MINISTERIO PARA LA TRANSICIÓN ECOLÓGICA Y EL RETO DEMOGRÁFICO

- 1936** *Resolución de 12 de enero de 2023, de la Dirección General de Calidad y Evaluación Ambiental, por la que se formula declaración de impacto ambiental del proyecto «Planta solar fotovoltaica Aldehuela, de 130 MWp/110,6 MWn, y su infraestructura de evacuación, ubicados en los términos municipales de Getafe y Madrid (Madrid)».*

Figura 1: Zonificación del Parque Regional del Sureste

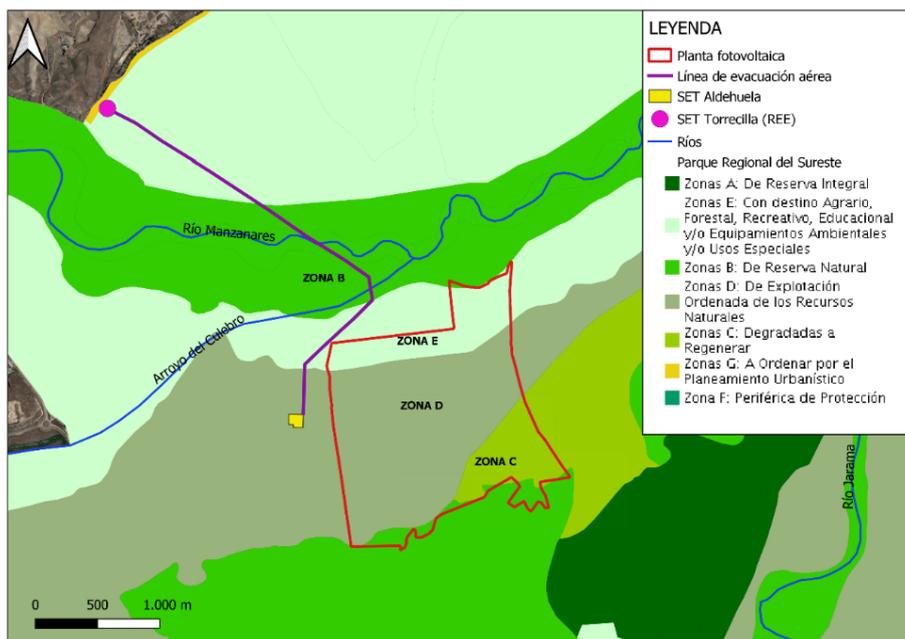
En relación con la zonificación del Parque Regional del Sureste, indica que la planta fotovoltaica ocuparía la siguiente superficie:

– Zona B2 de Reserva Natural: El proyecto supone la ocupación de 12,85 ha en esta zonificación. Conforme a los usos prohibidos del epígrafe 12.2.2. apartado q), del citado PORN, no se permitiría la instalación de la planta fotovoltaica en zona B, ya que supondría una alteración del paisaje.

– Zona C2 Degradadas a Regenerar: El proyecto ocupa 35,05 ha en esta zona. Según el epígrafe 12.3.2. «Usos Prohibidos» apartado l) del citado PORN, no se permitiría la instalación de la planta fotovoltaica en zona C, ya que supondría una alteración del paisaje. En ese mismo epígrafe, en el apartado d) se señala que está prohibida «La realización de edificaciones o construcciones de todo tipo, ya sean de carácter temporal o permanente, con excepción de las obras de conservación, mejora o control que determine el Plan Rector de Uso y Gestión o a las que se refiere la disposición adicional segunda de la Ley 6/1994 de Declaración del Parque Regional».

– Zona D2 de Explotación Ordenada de los Recursos Naturales: El proyecto supone la ocupación de 166,68 ha en esta zona. El epígrafe 12.4.3 del PORN relativo a «Determinaciones para el uso ordenado de los recursos naturales», establece lo siguiente en el apartado f) «La ejecución de obras, instalaciones o movimientos de tierras que modifiquen la morfología de las zonas, los cursos y el régimen de las aguas, o alteren el paisaje, se adecuará a los términos y las excepciones que se establezcan en el Plan Rector de Uso y Gestión». Conforme a lo anterior, el proyecto, al suponer una alteración del paisaje, deberá adecuarse a lo establecido en el PRUG del Parque Regional, el cual se encuentra actualmente en tramitación.

– Zona E2 Con Destino Agrario, Forestal, Recreativo, Educativo y/o Equipamientos Ambientales y/o Usos Especiales: El proyecto ocuparía 43,55 ha de esta zona. Podría considerarse un uso admisible en zona E2.

La ubicación del proyecto respecto a la zonificación del Parque Regional del Sureste se refleja en la siguiente imagen:

Figura 2: Dormideros localizados por Parques Regionales de la Comunidad de Madrid (izquierda) y por el promotor (derecha)

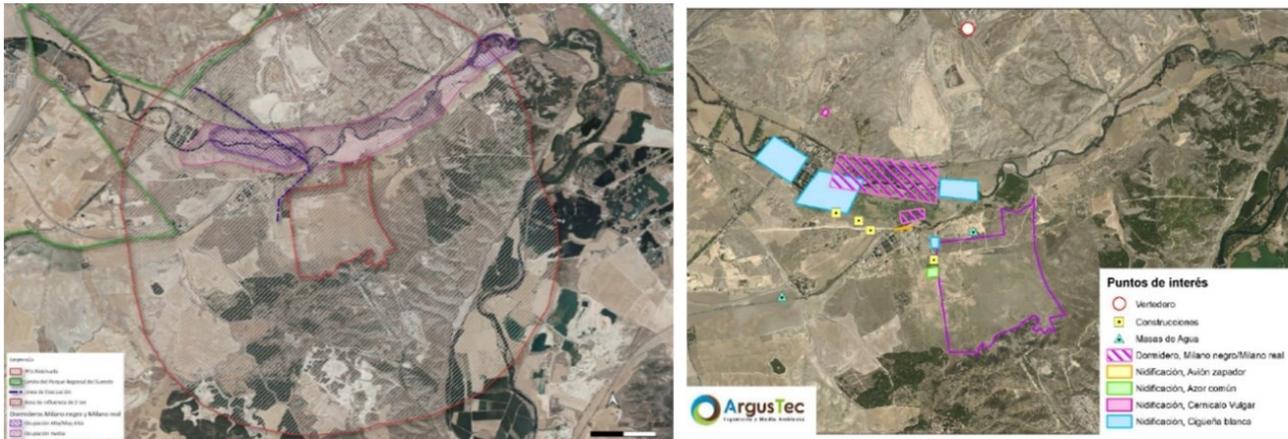
El 17 de enero de 2022 se recibe informe de Parques Regionales de la Comunidad de Madrid, órgano gestor del Parque Regional del Sureste, donde se destacan deficiencias metodológicas y errores en la detección de especies en el estudio de avifauna presentado por el promotor, y aportan nuevos datos sobre especies de avifauna presentes en el ámbito del proyecto, así como sobre las afecciones que el proyecto supondría sobre ellas. En concreto, según el último censo realizado por el Servicio de Conservación y Gestión del Parque Regional del Sureste en 2019, en el área considerada nidifican y campean las siguientes especies:

Milano real (*Milvus milvus*) y milano negro (*Milvus migrans*), que constituyen dormideros comunales con miles de ejemplares en la ribera del Manzanares. Ambas especies se alimentan mayoritariamente en el vertedero de Valdemingómez, lo que supone un tránsito diario de miles de ejemplares entre el vertedero y la ribera del Manzanares, atravesando de pleno la zona en la que se proyecta la línea aérea de evacuación del proyecto, lo que supondría un riesgo de electrocución y colisión con la misma para estas especies, riesgo que aumentaría con las frecuentes nieblas en la zona durante el invierno. Parte del arbolado donde están situados estos dormideros, desaparecería con la instalación de la línea de evacuación. Por último, se añade que, a parte de la fuente de alimentación que supone el vertedero, ambas especies campean con elevada frecuencia en la zona de implantación de la planta fotovoltaica, dada la abundante población de conejo (*Oryctolagus cuniculus*) que existe en la zona. Parques Regionales de la Comunidad de Madrid destaca en su informe que el área del dormidero es mucho más grande que la reflejada por el promotor en el EsIA.
